筆者青木一政は甲113号証意見書の3において、被告らが説明する「令和3年6月のHEPAフィルタ交換」についての数々の問題点、疑問点を上げた。その一つが、HEPAフィルタ交換後の集塵率チェックの結果が示されていないことの問題点を、被告作成の「報告書」(乙第43号証)の6pの写真を元に解説した。

2. HEPAフィルタユニット4個ないし、2個の角を1枚の押さえ板と1本のボルトで固定することは重大な設計不良である。

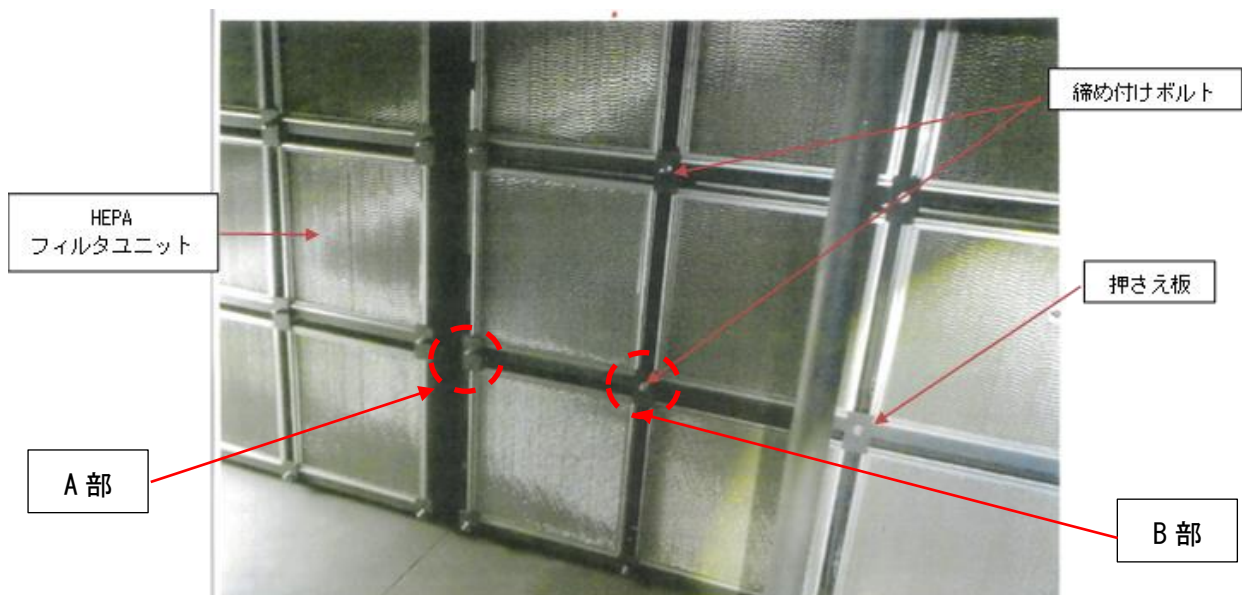
- ・重大な設計不良とは上記写真のA部、B部の部分のことである。A部では上下2つのHEPAユニットの角を1枚の押さえ板と1個のボルトで固定している。B部においては、取り囲まれる4個のHEPAユニットの4つの角を1枚の押さえ板と1個のボルトで固定している。これは図で示した部分だけではなく、6列5段の30枚のHEPAユニットの固定全体で行われている。

- ・ 問題は、例えば A 部において下部の HEPA ユニットの角の固定を強くしようとして締め付けると、その影響は下部ユニットのみではなく上部ユニットにまで影響が及ぶことになる。B 部においては 1 個の HEPA ユニットの角の固定を強くしようとして締め付けると、その影響が他の 3 か所にも及ぶことになる。
- ・ こうして、1 箇所の緩みや締めすぎを調整しようとしても、それが連結する周辺の HEPA ユニットの固定に影響を及ぼすことになるのである。
- ・ 1 箇所のみを調整しなければならない場合は容易に発生する。例えば HEPA ユニット本体の微妙な歪み、HEPA ユニートを固定し保持する後方のフレーム（写真では見えない）のわずかな曲がり、後方のフレームと HEPA ユニット間に漏れ防止として挟み込まれていると想定されるガスケット（フレームと HEPA ユニートの平面の間に挟み込む漏れ防止のためのクッション材、写真では見えない）の微妙な厚み差や硬度差、そして押さえ板の曲がりなどである。
- ・ これに対する対策は極めて簡単である。各 HEPA ユニートの角を固定する押さえ板とボルトを共有せず、独立にすれば良いだけである。
- ・ これは機械設計者からみれば極めて常識的な話であるが、そのようになされていないことは、「お飾り」だからついていけばよしとして、構造を簡略化しコストダウンしたためと推定できる。何度も繰り返すように $1\mu\text{m}$ 以下の粒子がフィルタ本体を通過せず、HEPA ユニットとフレームの接合部の隙間から漏れてしまうような事態を避けるためには、全ての HEPA フィルタユニットがガスケットを均等な圧力で押さえつける必要がある。そのためには、すべての HEPA ユニートの角が独立して適正な締め付け圧で設置されなければならない。その観点からすると極めて不適切な設計である。

Figure 4.15 – HEPA Filter Mounting Frame
(Showing Two Clamp Designs)

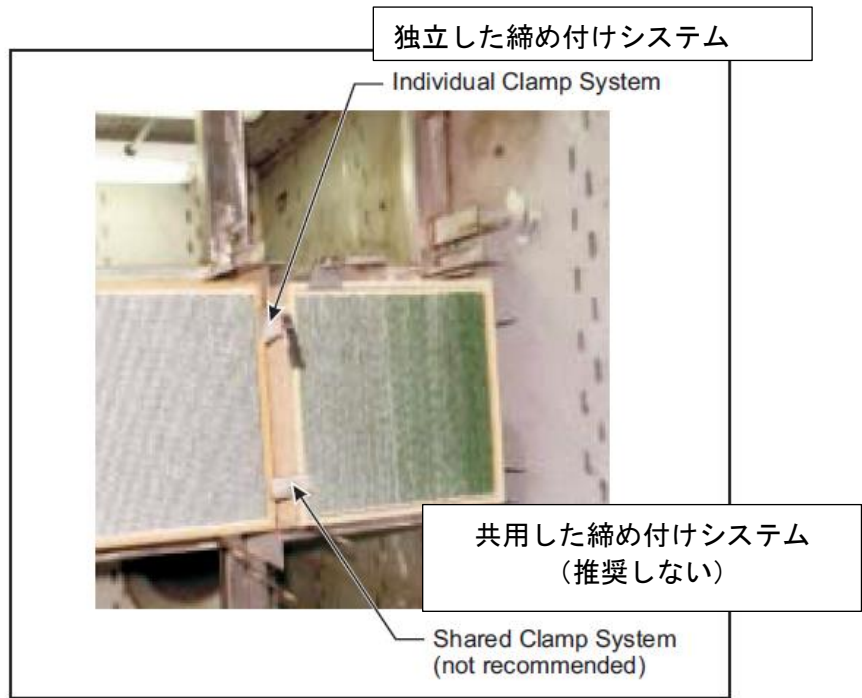
- このことは、米エネルギー省が発行した「核空気清浄化ハンドブック (NACH)」の第4章「ハウジングの設計とレイアウト」の4.4.6「フィルタのクランプ(締め付け)とシーリング(封止)」節内の図4.15「HEPAフィルタの取り付けフレーム(2つのクランプ設計を示す)」として、推奨されない例(悪い例)として示されている。右図がその部分である。
- 図は2つのフィルタユニットの共用を悪い例として挙げている。4つの共用など論外である。
- ちなみに乙46号証「写真撮影報告書」4pの写真から接合箇所を計算すると全体で48箇所のうち、独立した接合部が8か所(16.6%)、2つのユニット角の共用接合部が24箇所(50%)、4つのユニットの共用接合箇所が16箇所(33.3%)であるとみられる。要するにHEPAフィルタがただ取り付いていけば良いという設計思想を如実に表していると言える。

- 結論を先に説明するために、前2項でNACHの図4.15を引用して説明した。しかし図4.15だけを引用した形では正確に説明しているのか疑念を持たれる可能性があるのでNACH4.4.6節の本文(訳文)と図4.15の関係を説明しておく。
- NACH4.4.6節冒頭では、HEPAユニットと取付枠との間で漏れ割合が許容値以下となり、かつ交換時に作業が容易になるように、注意深くシール(密封)されなければならないことが強調されている。(訳文冒頭2行)。そのうえで、シールを実現する素材について配慮すべき項目の指摘がなされている。以下、シールするための素材であるガスケットの性能や締め付けに必要な圧力や許容幅、作業手順などが展開されている。
- 図4.15の「独立した締め付けシステム」と推奨しない(悪い)例である「共用した締め付けシステム」についての説明は、図4.15とかなり離れた箇所に出てくるので注意が必要である。本件に関する説明は4.4.6節第5段落に記述がある(訳文5p下半分)。その部分を以下に再掲しておく。
- フィルタおよび吸着器(今回の場合HEPAユニットの意味)のクランプシステムにとっては大

きさとばらつきのないことが、最大の要求事項である。HEPA フィルタやデミスタには、少なくとも 4 箇所、可能なら 8 か所の加圧ポイントが要求される。各フィルタごとに単独のクランプを設けることが望ましい。保持用クリップ（またはボルト）が 2 個またはそれ以上の隣接するフィルタや吸着セルを押さえるのに共用されるクランプは、個別にクランプし、フィルタ交換の際に扱うハウジング境界内の被（「非」は翻訳間違い）拘束点がより少なく安価であるので、広く使われてきた。けれども、共用クランプは、隣接するユニットのシールを乱すことなくバンク内の個別フィルタを調節したり、交換したりする際にできることが限られてしまう。（中略）漏れ箇所探しは、多数のフィルタを共通クランプした場合、ひとつのフィルタを調整、もしくは交換した時に、周辺のフィルタが妨げられて、新たな漏れが発生して、それも直さなければならぬという事態が起こる。この作業手順は時間の浪費であり、費用も掛かり、おまけに、汚染されたハウジングの中で行われた場合には、作業員の被ばく時間を長引かせる結果になる。（以上訳文 6p2 行目まで）。

写真 1：HEPA フィルタ取り付け状態を下流（煙突側）から見た想定

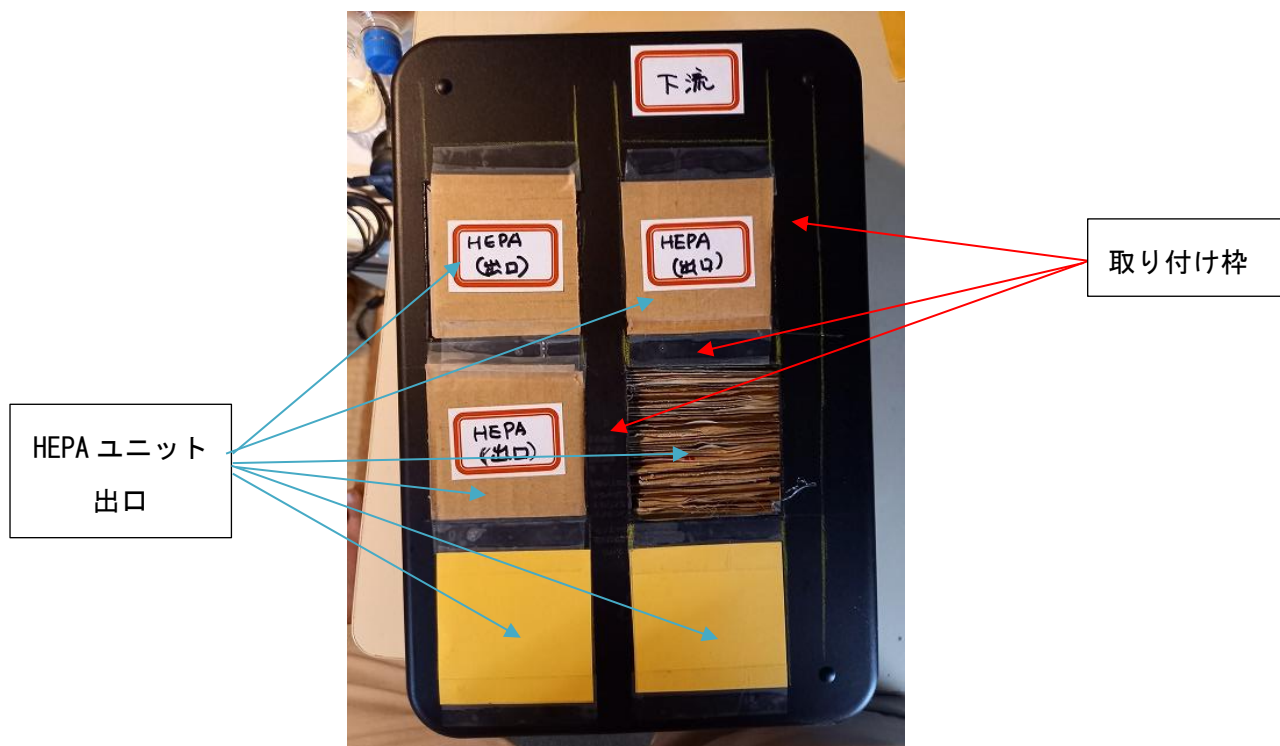
- ・ 以上で文章上の説明は十分であるが、HEPA フィルタの取り付け枠と、シール（密封）、クランプ（ボルト締め）の関係を 3 次元的に理解するには、図面や機械設計の基本的知識がないとやや難しいかもしれない。
- ・ これを容易にするために、補助参加人らが提出した写真報告書を元に、上記の関係をよりイメージしやすいように、構造を簡略化した模型を作成した。以下がそれを示す写真と説明である。

写真 2 ; HEPA ユニットの取り付け状態を上流 (HEPA フィルタ入口側) から見た想定

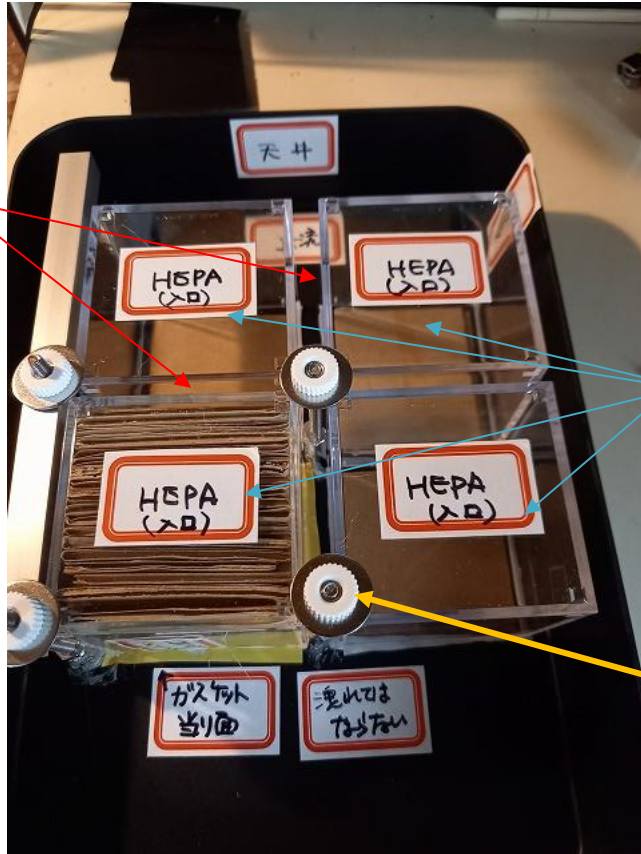
HEPA ユニ
ット間には
隙間が空い
ている構造

締め付けボルトと押さえ板 (写
真では長方形だが本模型では円
形ワッシャで代用)

写真 3 ; HEPA ユニット 1 個を取り外し裏返した状態を想定

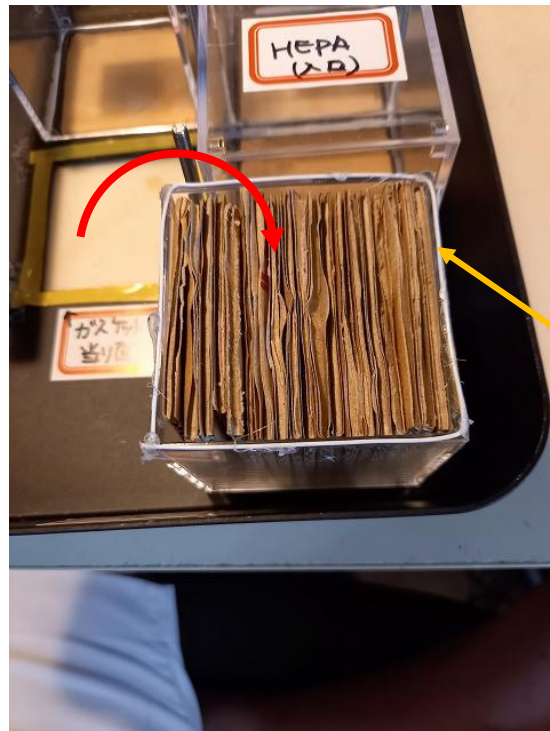
バスケット
(銀色に見える線)
ユニットの四方を取り囲み
これが取り付け枠との間で
押しつぶされることでシー
ル (密封) する
